# УПРОЩЕНИЕ КОНСТРУКЦИИ ПАНЕЛЕЙ РМВ

**METTЭM**

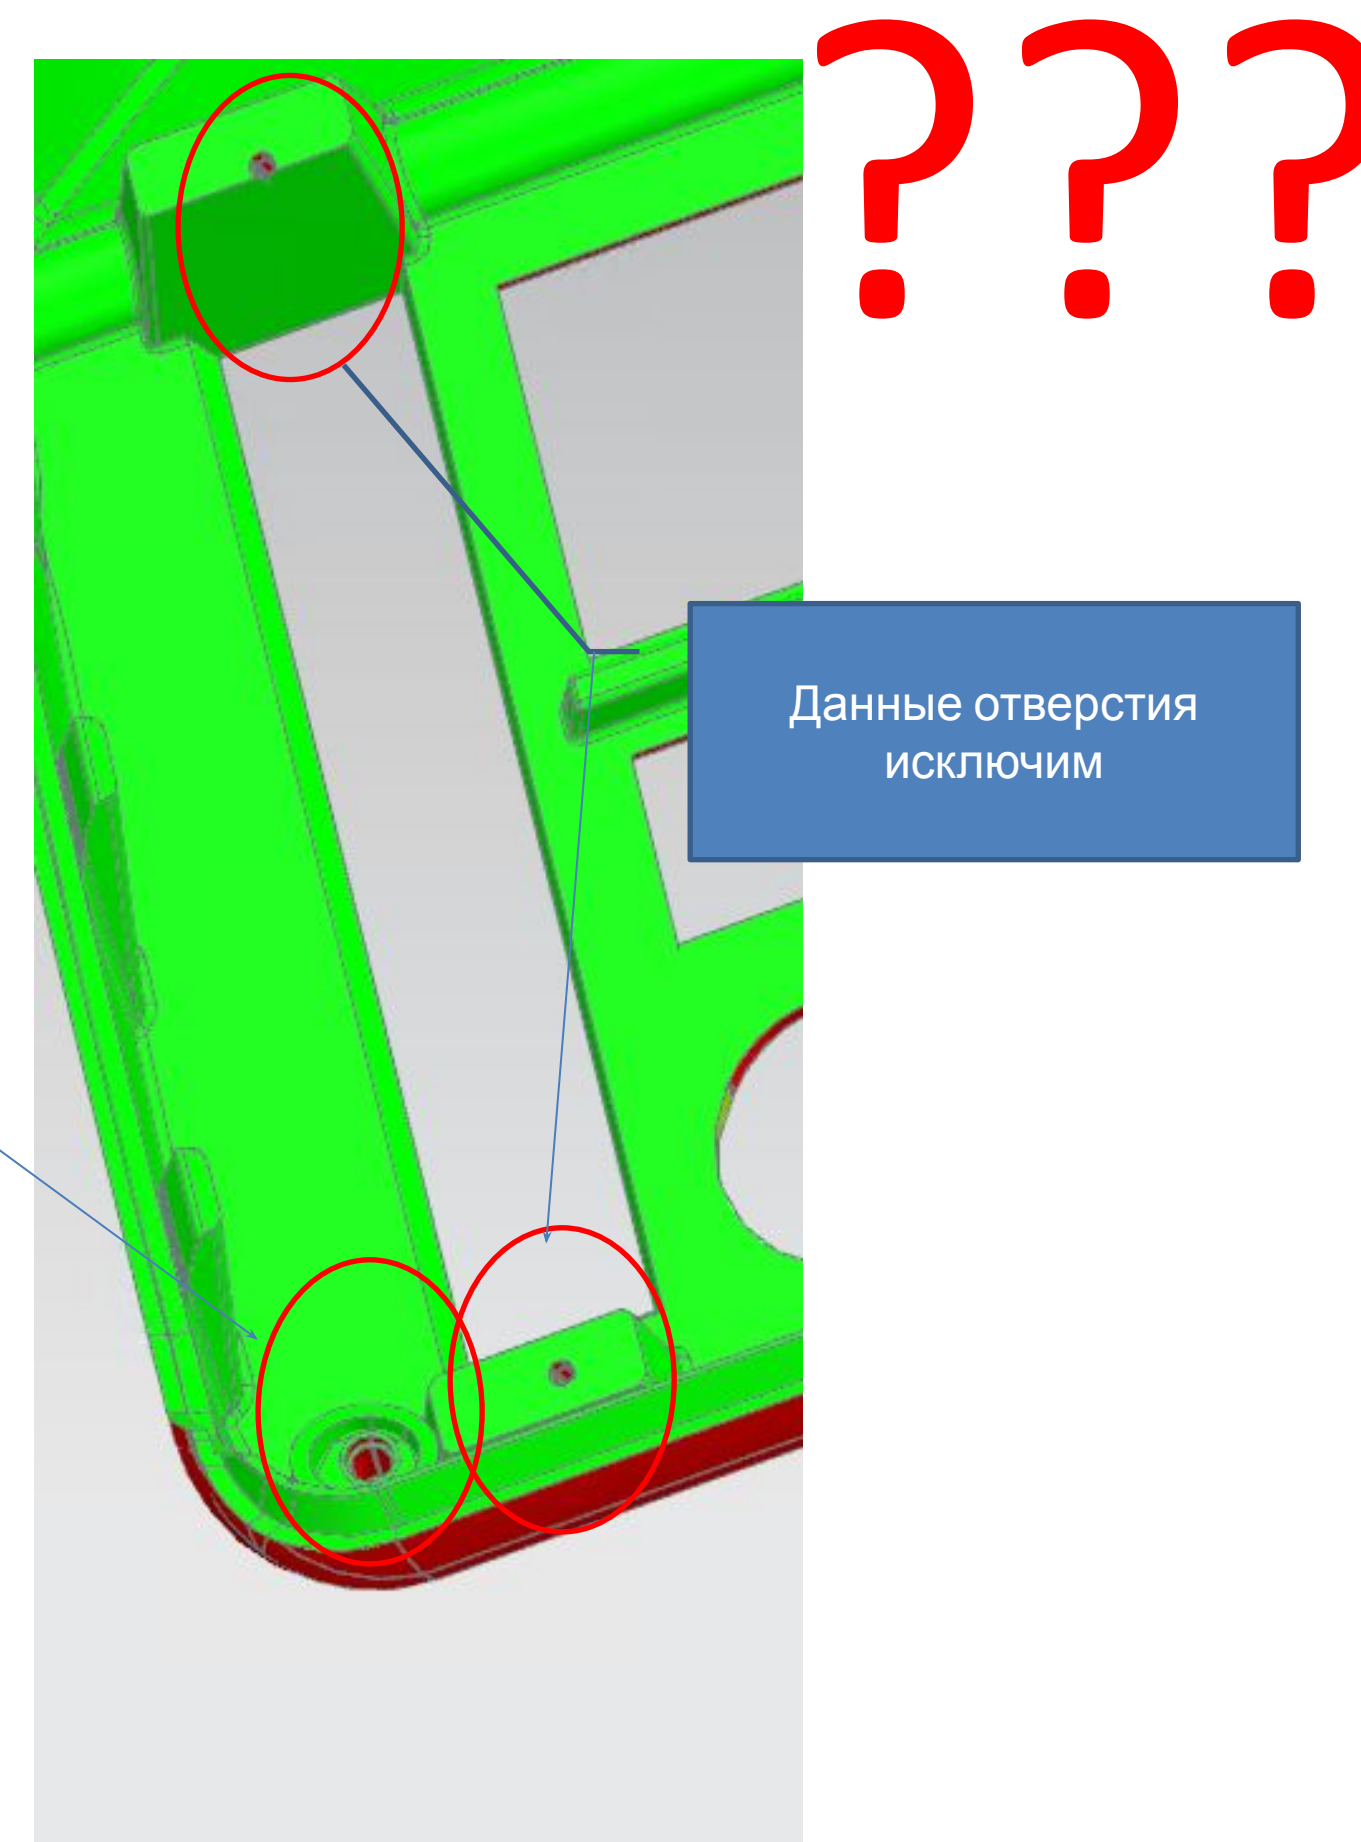
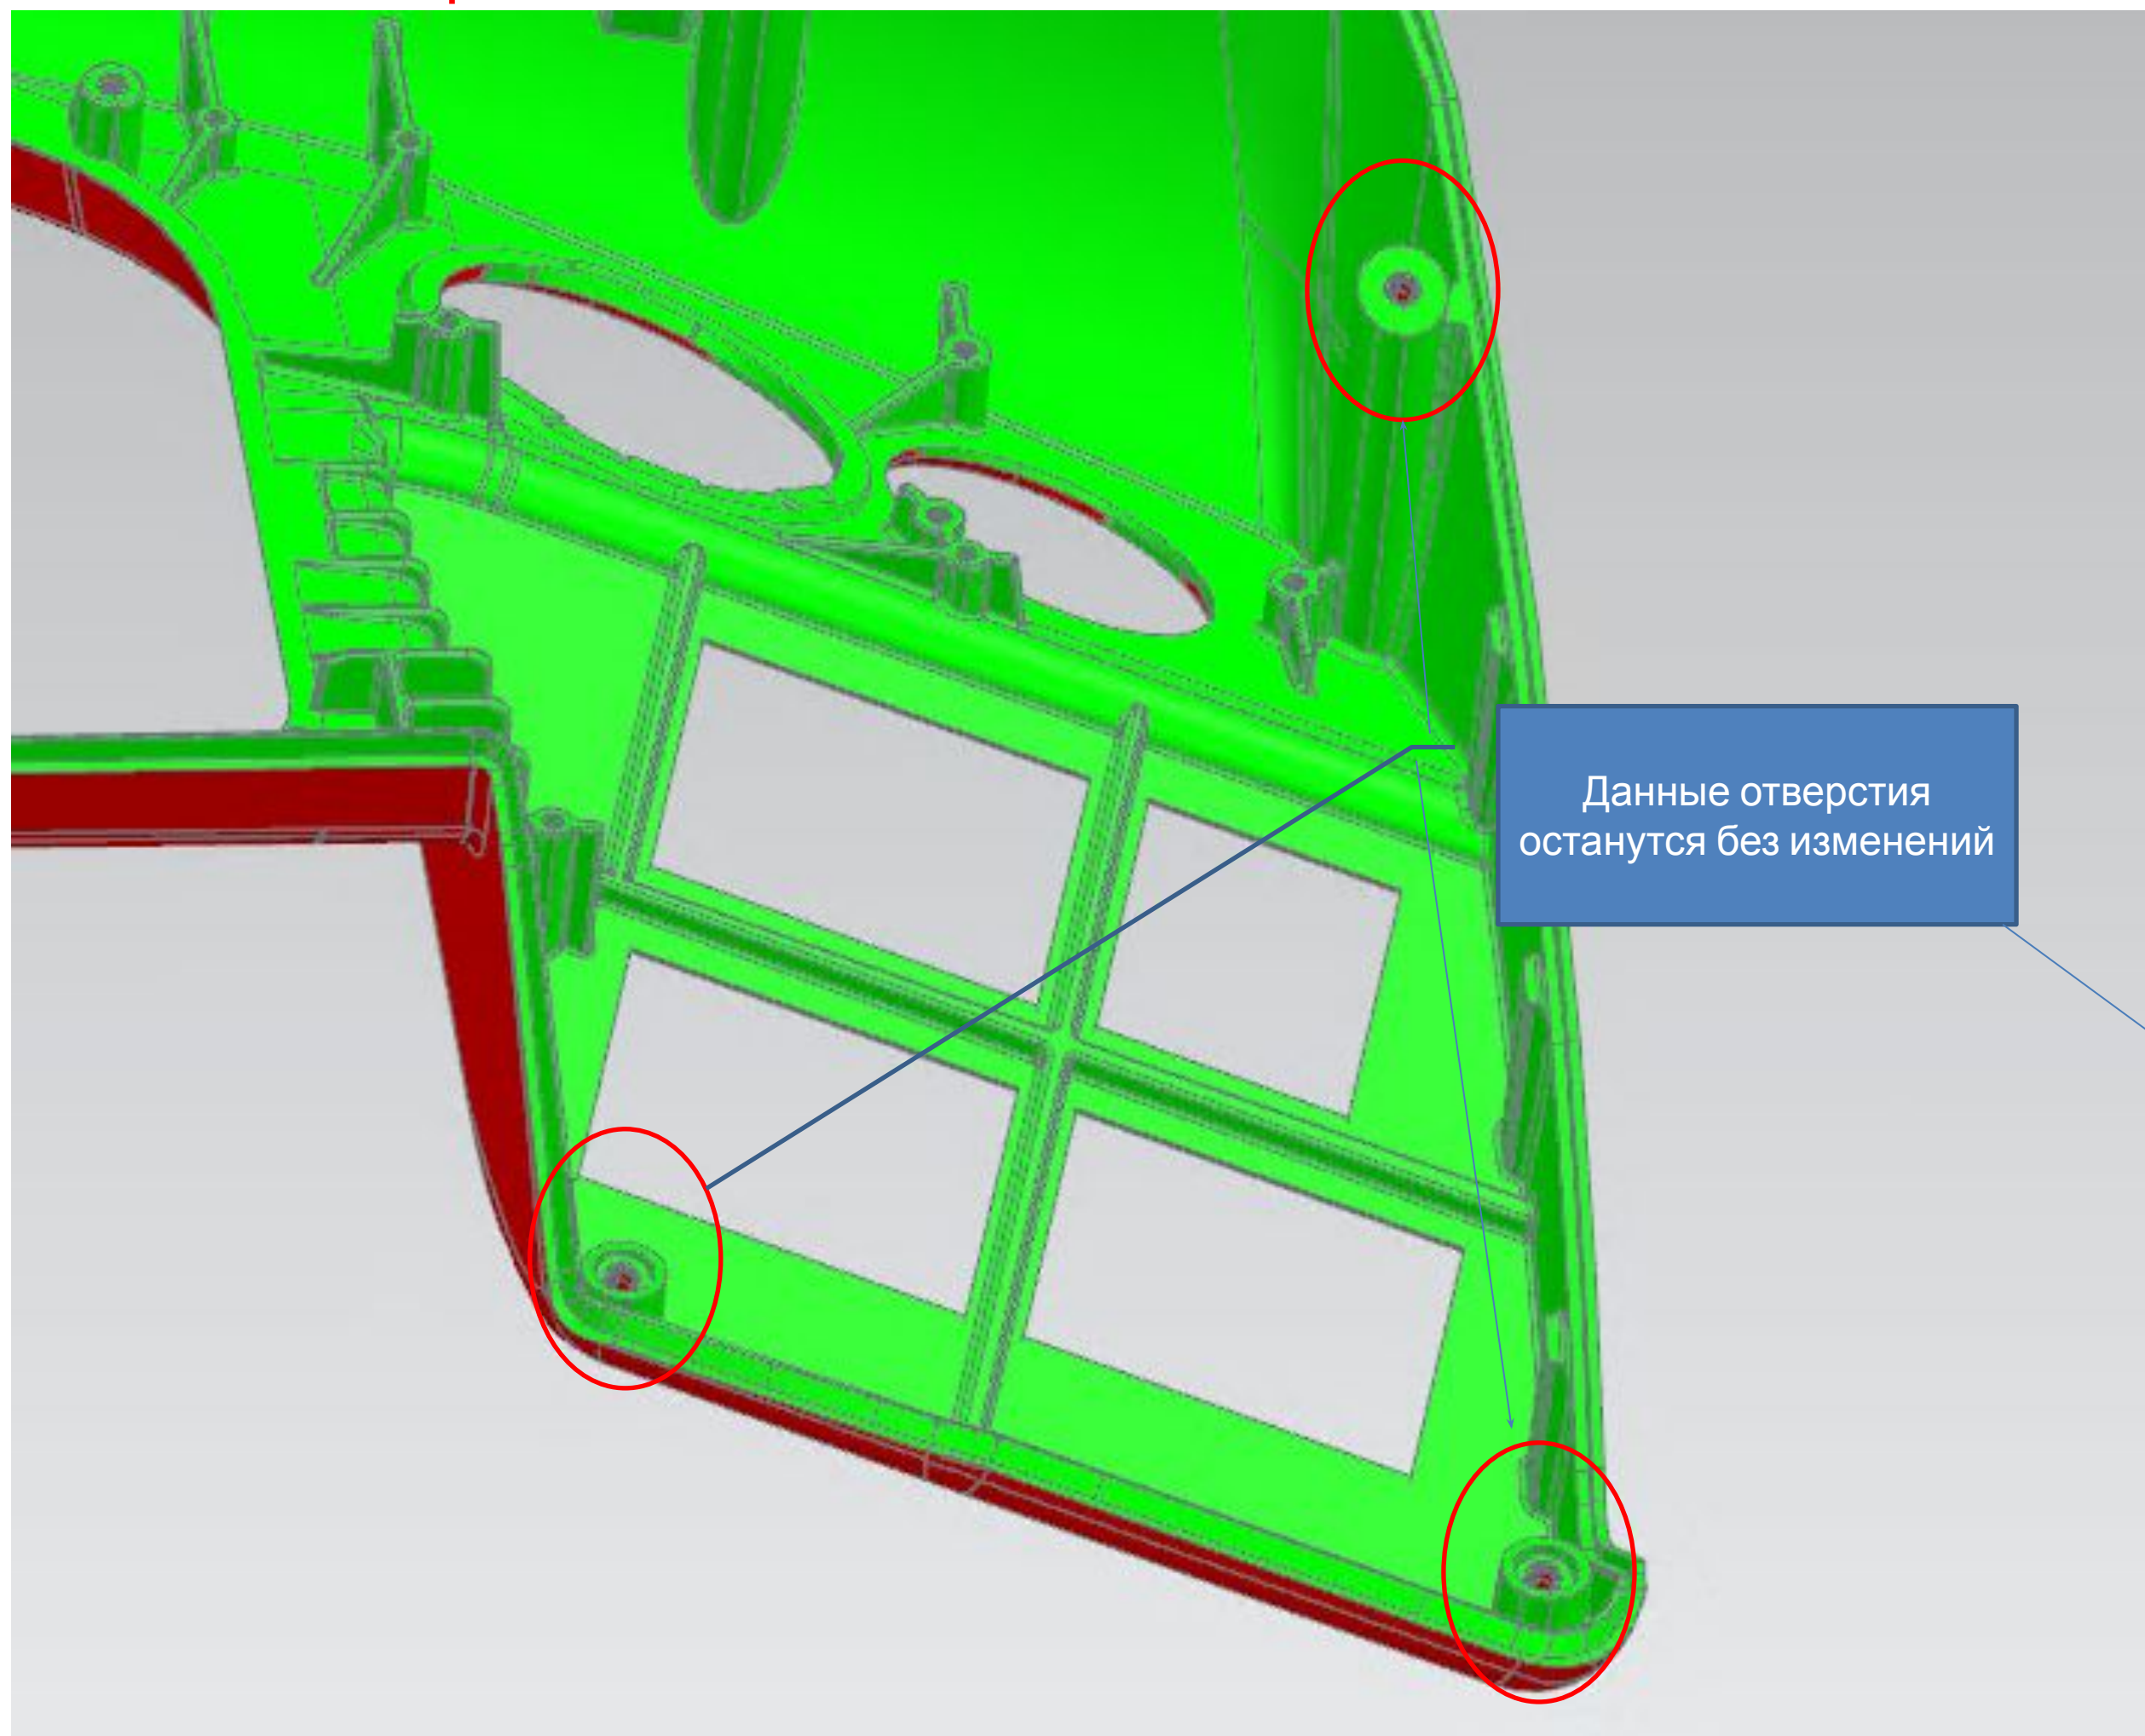
Изменение угла наклонных закладных резьбовых втулок касается и этих отверстий?

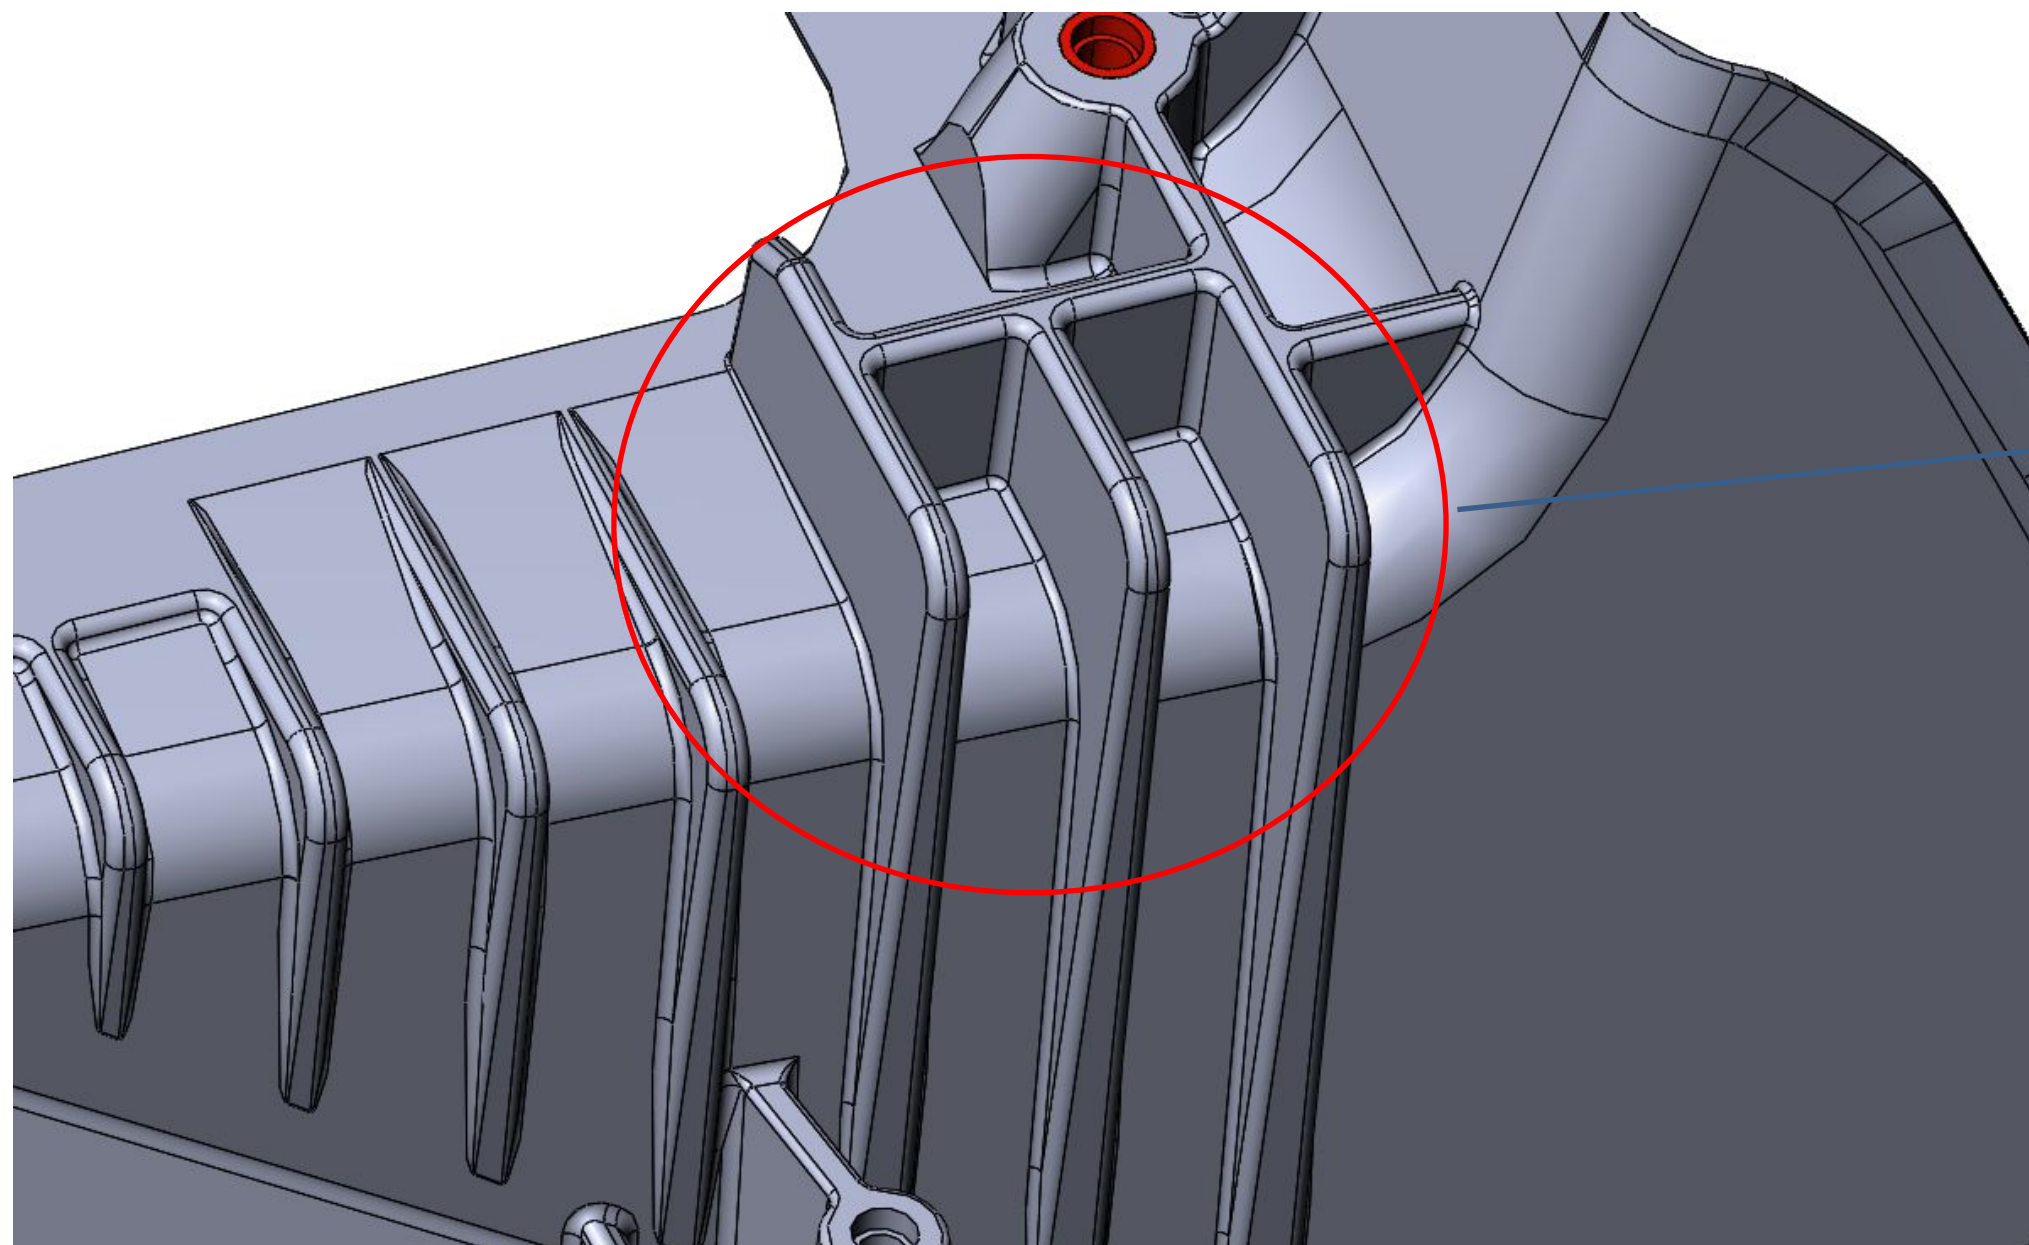
Уменьшить высоту ребер до минимума (как у ребер слева)

В текущей версии не проработано

OK
